Appui technique à la Direction de l'Équipement, de l'Aménagement et du Logement dans le cadre de la prévention des risques naturels à Mayotte. Notes d'août 2010 à janvier 2012.

89 3740 46 -625.5 BRGM/RP-60966-FR

2. Note 2010 SAR/MAYOTTE 16. Avis concernant le rapport ANTEA n°58110/A relatif au projet de RHI Bonovo (commune de Mamoudzou)

Avis concernant le rapport ANTEA n°58110/A relatif au projet de RHI Bonovo (commune de Mamoudzou)

Illustration 11 - Zonage de l'aléa inondation modifié d'après le présent avis et intégré à l'atlas des aléas de la commune de Dembéné. Fond MNT IGN 2008 – Courbes de niveau 1 m.

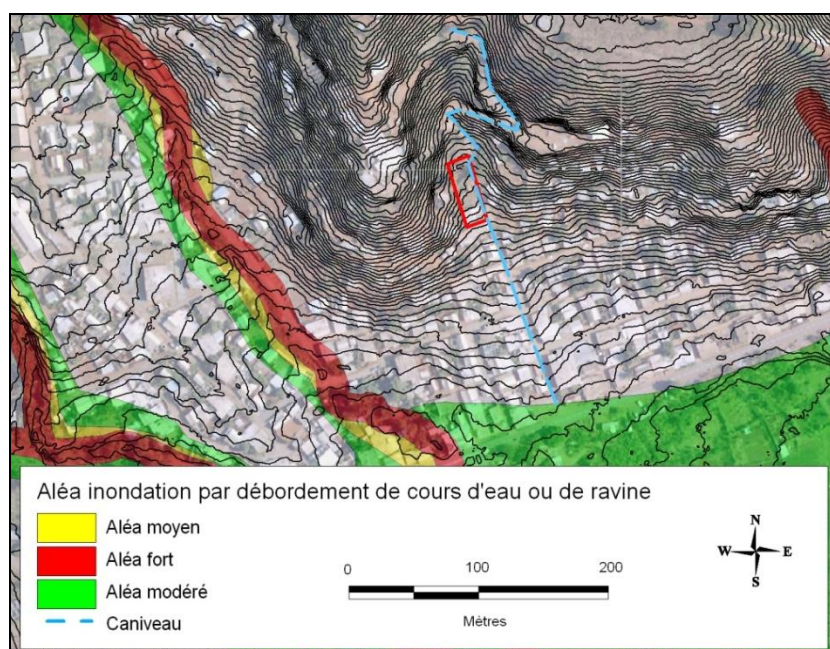
L'analyse des documents géotechniques de SEGC et les observations de terrain d'un point de vue morphologique amènent à modifier légèrement le zonage de l'aléa mouvements de terrain. En effet, les pentes douces constituant le pied du versant et l'absence d'indices d'instabilités réduisent l'intensité de l'aléa glissements de terrain. Le terrassement sauvage, directement en amont du projet ne constitue pas, dans ce cas présent, un facteur aggravant dans la mesure où son ampleur est limitée et sa hauteur inférieure à 2 m. Néanmoins, il est préférable de d'assurer de la stabilité de ce terrassement et c'est pour cette raison que le projet prévoit la mise en place de murs de soutènement et de gabions autour de l'enceinte de l'école.

Illustration 2. Extrait du zonage de l'aléa inondations issu du projet de PPR de Mamoudzou agrandi à l'échelle du 1/2500 sur fond cadastral de 2007 (n'incluant pas la prise en compte de l'élévation du niveau de mer à l'horizon +100 ans)

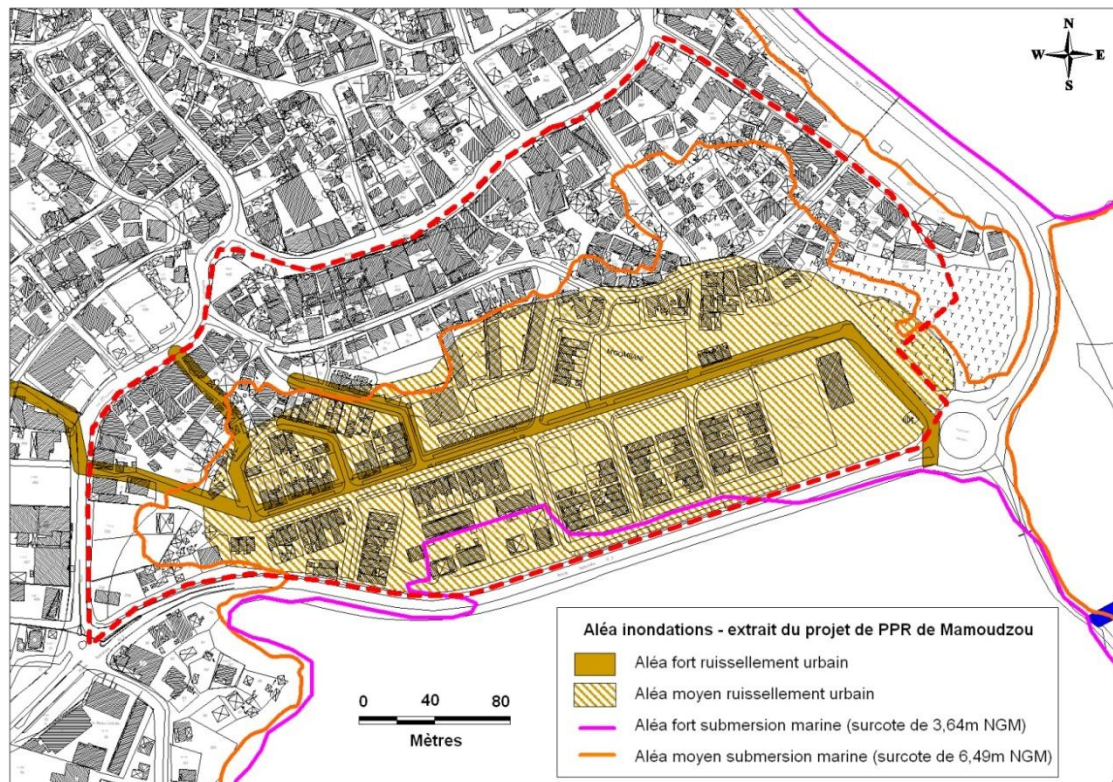
D'après la cartographie de l'aléa inondation établie à l'échelle du 1/5 000 dans le cadre du projet de Plan de Prévention des Risques naturels prévisibles de la commune de Mamoudzou, la zone d'étude est couverte par un aléa ruissellement urbain de niveau fort (vitesse d'écoulement des eaux et/ou hauteur d'eau pouvant être importante) et de niveau moyen (accumulation et stagnation d'eau) ainsi que par un aléa submersion marine d'origine cyclonique de niveau fort et moyen (cf. Illustration 2).

Les lignes de surcotes (3,64 m NGM pour l'aléa fort et 6,49 m NGM pour l'aléa moyen) ont été calées sur la topographie issue de la version de novembre 2011 du MNT 2008 fournit par l'IGN, et avec l'aide du plan topographique de la zone d'étude fournit par la DEAL.

Sur la base de ce scénario, un zonage de l'aléa submersion marine peut être proposé (croisement avec le MNT IGN 2008) (cf. Illustration 2). Les parties inondables par la mer pour un événement cyclonique d'occurrence importante sont considérées en aléa fort de submersion marine, conformément à la méthodologie employée dans le cadre du projet de Plan de Prévention des Risques (PPR) de la commune de Mamoudzou. L'aléa moyen se base sur la surcote atmosphérique de *Kamisy* (probabilité d'occurrence faible).
